## BITACORA ELECTRÓNICA DE OBRA

<b>Confirma Bitacora:</b> Si	<b>Nro Informe:</b> 037-2023-MTC/20.9-Igm	<b>Fecha Informe:</b> 22-02-2023	<b>Nombre De La Obra:</b> Mejoramiento de la Carretera Oyón-Ambo, Tramo II: Dv. Cerro de Pasco-Dv. Chacayan	<b>Personal Encargado:</b> LUZMILA GUERRA MOTTA		
<b>Foto Bitacora:</b> 	<b>Foto Bitacora 2:</b> 	<b>Foto Bitacora 3:</b> <a href="#">Ver imagen completa</a>	<b>Foto Bitacora 4:</b> <a href="#">Ver imagen completa</a>	<b>Foto Bitacora 5:</b> <a href="#">Ver imagen completa</a>	<b>Foto Bitacora 6:</b> <a href="#">Ver imagen completa</a>

OBRA: MEJORAMIENTO DE LA CARRETERA OYÓN – AMBO, TRAMO II, DESVIÓ CERRO DE PASCO (KM 181+000) – DV. CHACAYÁN (KM 230+000)  
 CONTRATISTA: CONSORCIO CARRETERO DEL PERÚ, CONFORMADO POR LAS EMPRESAS CHINA GEZHOUBA GROUP COMPANY LIMITED SUCURSAL DEL PERÚ Y LA EMPRESA EIVI S.A.C.  
 CONTRATO DE OBRA: N° 167-2018-MTC/20  
 MONTO DEL CONTRATO: S/ 444 229 695.84 INC. IGV  
 SUPERVISOR: CONSORCIO SUPERVISOR OYÓN CHANCAAYÁN, CONFORMADO POR LAS EMPRESAS SERVICIO DE CONSULTORES ANDINOS SOCIEDAD ANÓNIMA – SERCONSULT S.A., Y ASISTENCIA TÉCNICA Y JURÍDICA CONSULTORES SL - ATJSL  
 CONTRATO DE SERVICIOS DE CONSULTORÍA: N° 147

Progresiva: km 194+895 al km 194+929 - Muro de Sostenimiento  
 600.OBRAS DE ARTE Y DRENAJE  
 612.AENCOFRADO Y DEENCOFRADO PARA OBRAS DE ARTE  
 649.BTUBO DE PVC-SAP CLASE 10, D=2"

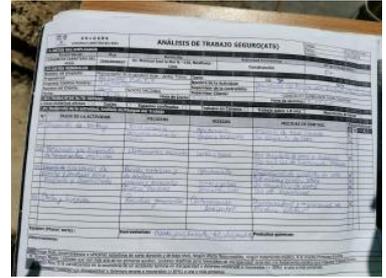
Personal aproximado verificado en el frente de trabajo: 1 Capataz, 1 Operario, 1 Oficial y 3 Ayudantes, Equipos aproximados verificados en el frente de trabajo: equipos menores como 2 vibradora de concreto y 1 Generador Eléctrico.  
 Actividades verificadas por personal profesional, técnico y auxiliar del Contratista y de la Supervisión de Obra. Se sugirió el control adecuado de los procesos constructivos a la Supervisión de Obra, a fin de garantizar la calidad y durabilidad de la obra. Así como el cumplimiento de los protocolos de seguridad y salud en el trabajo para la actividad y la adecuada disposición de residuos a fin de su posterior transporte.  
**SE TOMA CONOCIMIENTO QUE LAS ACTIVIDADES SON DESARROLLADAS A TRAVÉS DE LA EMPRESA INVERSIONES & PROYECTOS SAN RAFAEL S.A.C.**

Progresiva: km 195+105 al Km. 195+351- Muro de Sostenimiento  
 600.OBRAS DE ARTE Y DRENAJE  
 612.AENCOFRADO Y DEENCOFRADO PARA OBRAS DE ARTE  
 649.BTUBO DE PVC-SAP CLASE 10, D=2"

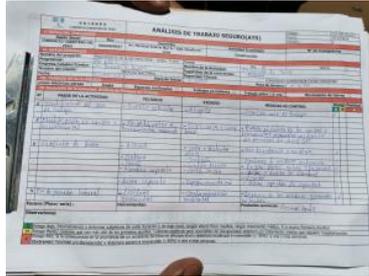
Personal aproximado verificado en el frente de trabajo: 1 Operario, 1 Oficial y 1 Ayudante.  
 Equipos aproximados verificados en el frente de trabajo: equipos menores como 1 vibradora de concreto y 1 Generador Eléctrico.  
 Actividades verificadas por personal profesional, técnico y auxiliar del Contratista y de la Supervisión de Obra. Se sugirió el control adecuado de los procesos constructivos a la Supervisión de Obra, a fin de garantizar la calidad y durabilidad de la obra. Así como el cumplimiento de los protocolos de seguridad y salud en el trabajo para la actividad y la adecuada disposición de residuos a fin de su posterior transporte.  
**SE TOMA CONOCIMIENTO QUE LAS ACTIVIDADES SON DESARROLLADAS A DE LA EMPRESA CONSTRUCTORA DURAN E HIJOS SOCIEDAD ANÓNIMA CERRADA.**
